Informe Consolidado de Solicitud de Aclaraciones, Rectificaciones y/o Ampliaciones a la Declaración de Impacto Ambiental del Proyecto "Parque Fotovoltaico Isidora Solar"

Nombre del Proponente : ISIDORA SOLAR SPA
Nombre del Representante Legal : Ricardo Orlando Sylvester Zapata
Dirección : Magdalena 181, piso 3, Las Condes, Santiago.

El presente Informe Consolidado de Solicitud de Aclaraciones, Rectificaciones o Ampliaciones a la Declaración de Impacto Ambiental del proyecto "Parque Fotovoltaico Isidora Solar", contiene las observaciones generadas en virtud de la revisión de la Adenda.

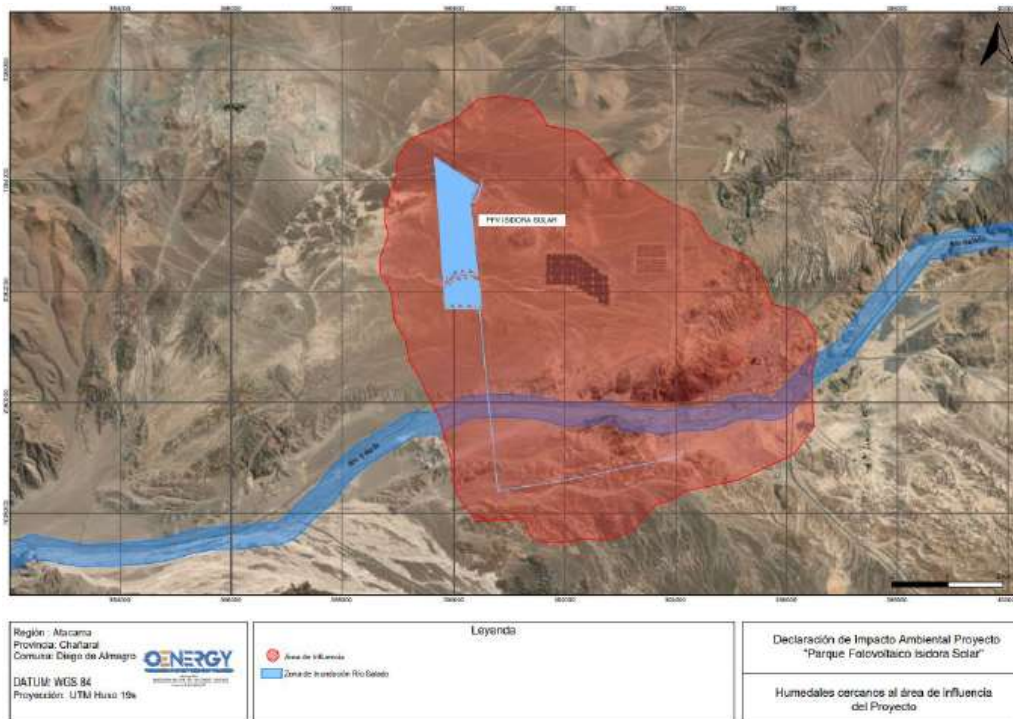
1.9.8 En relación con el sistema “Cámaras trampa” mencionadas en el Anexo 2.2 de la DIA en relación con mamíferos, se solicita al Proponente indicar mayor detalle de como fueron utilizadas dichas cámaras y si fue considerado lo planteado en la “Guía Metodológica para la descripción de Ecosistemas Terrestres (SEA, 2024), repitiendo las mediciones en caso de ser necesario.

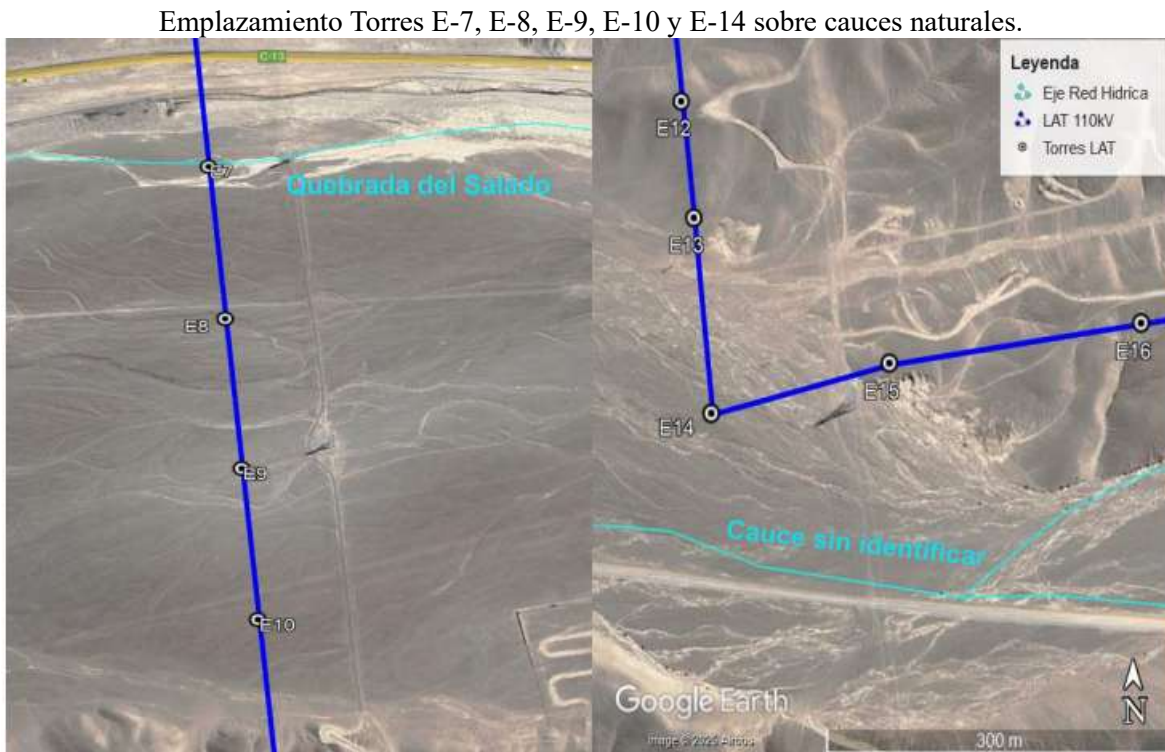
4.4.7 En el literal d) “Medidas para minimizar cualquier mecanismo que pueda afectar la calidad del agua, aire, suelo que ponga en riesgo la salud de la población” del Anexo 3.4 de la DIA, se aclara al Proponente que el retiro de los residuos peligrosos en los puntos de generación deberá realizarse en un período no mayor a 24 hrs, para que posteriormente estos sean transportados a la Bodega de RESPEL.

Comparación en los flujos situación sin proyecto y con proyecto. A) muestra la situación sin proyecto, mientras que B) muestra la situación con proyecto.

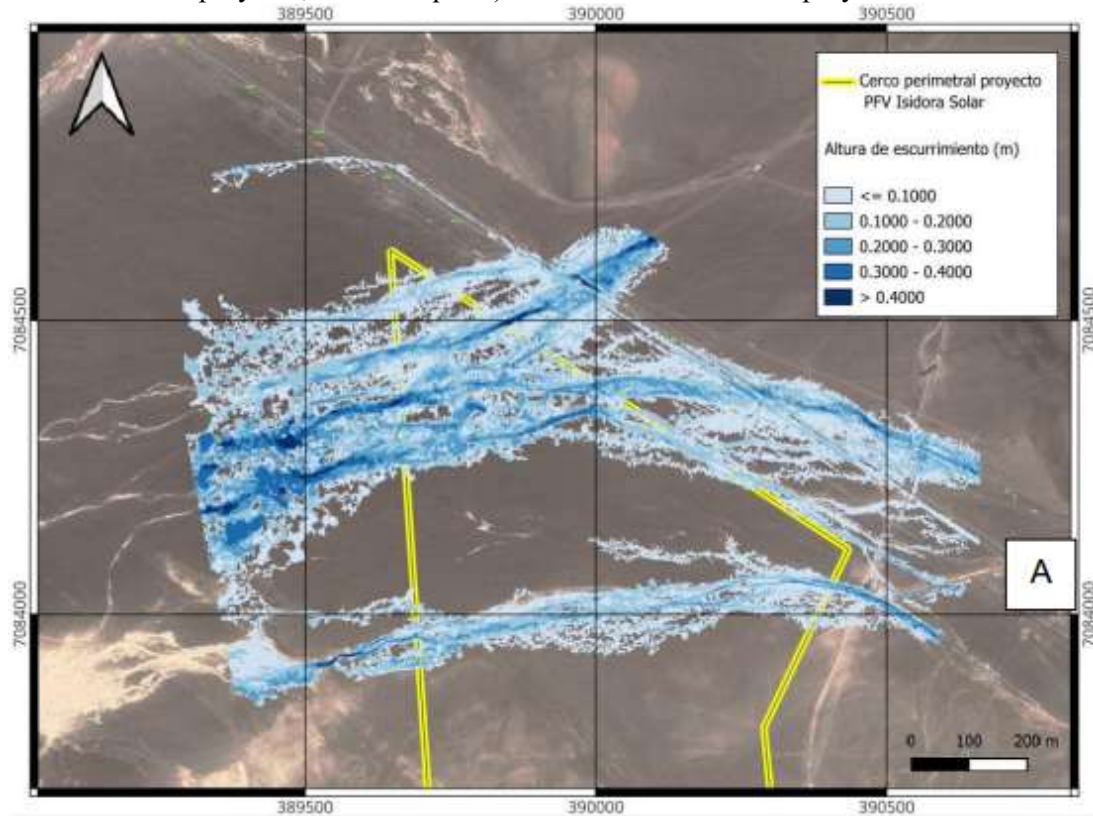
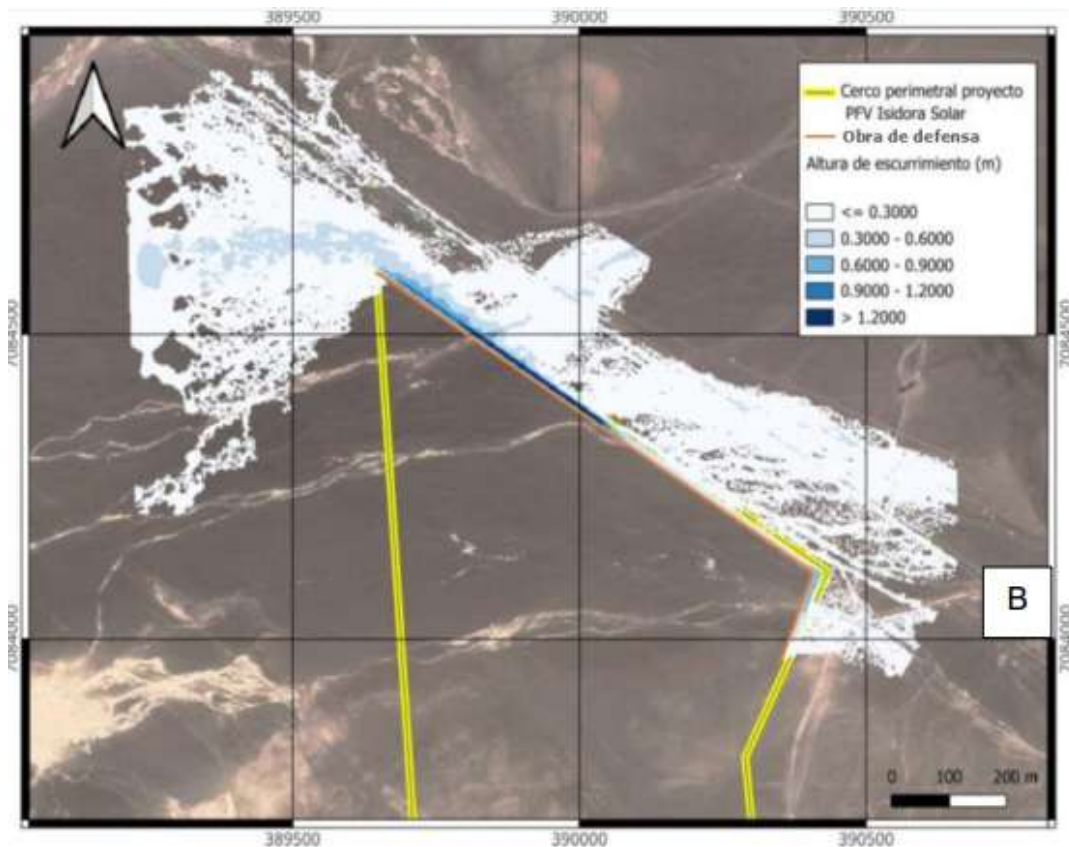
4.6.1 Respecto de la obra de defensa tipo pretil proyectada en el sector norte del área de emplazamiento del Proyecto, se solicita al Proponente realizar una evaluación técnica de los posibles impactos derivados de la modificación del régimen de escurrimiento superficial, producto de la

desviación de los flujos provenientes de los cauces naturales de régimen intermitente identificados como PC 7, PC 8 y PC 9, que serían regularizados mediante la mencionada infraestructura (Ver Imagen a continuación). La evaluación indicada, deberá considerar, al menos, los siguientes aspectos:

- i. Potenciales interferencias sobre obras mineras existentes cercanas al área de emplazamiento del Proyecto, tales como botaderos u otras instalaciones.
- ii. En caso de corresponder, alteraciones en los procesos de recarga natural de acuíferos.
- iii. Impactos sobre algún ecosistema dependiente del régimen hídrico.

Figura 4 . Velocidad máxima de escurrimiento Situación sin Proyecto (T=100 años)

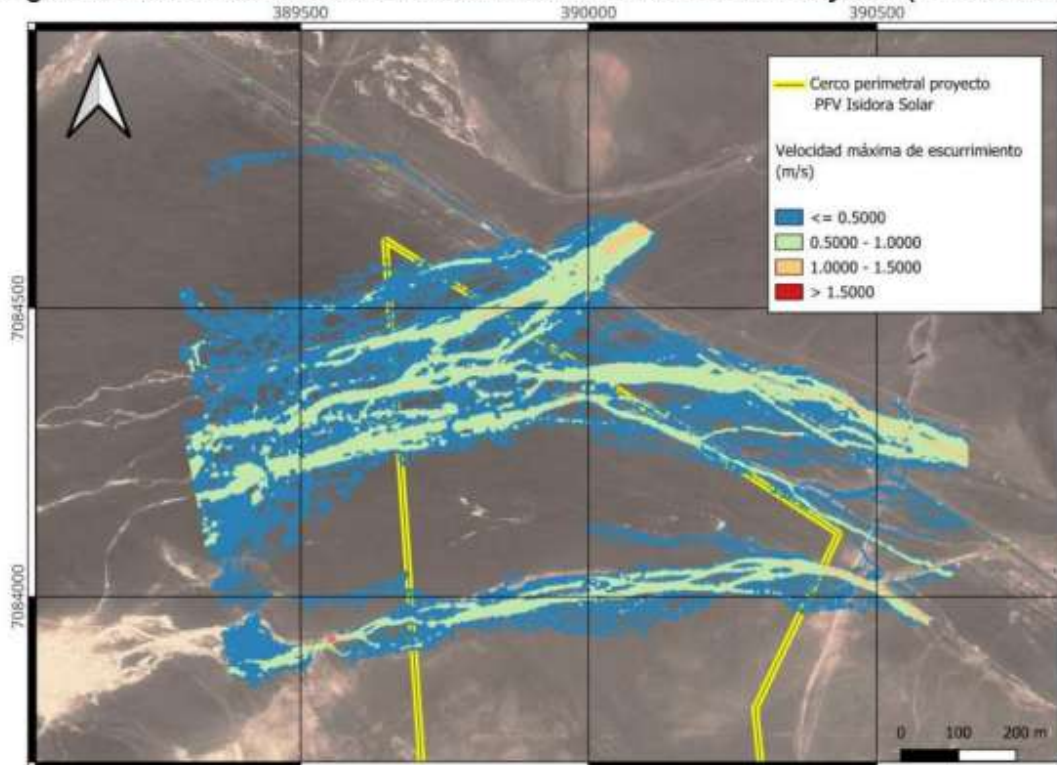
De lo expuesto se visualiza que las obras proyectadas producen la desviación de los flujos provenientes de los cauces naturales identificados como PC 7, PC 8 y PC 9. Por lo que se solicita al Proponente:

- i. Realizar una evaluación de los impactos provenientes de la modificación del escurrimiento, considerando repercusiones o interferencias sobre las obras de botadero de Mina Esperanza, además del comportamiento y alteraciones de los procesos de escurrimientos naturales.
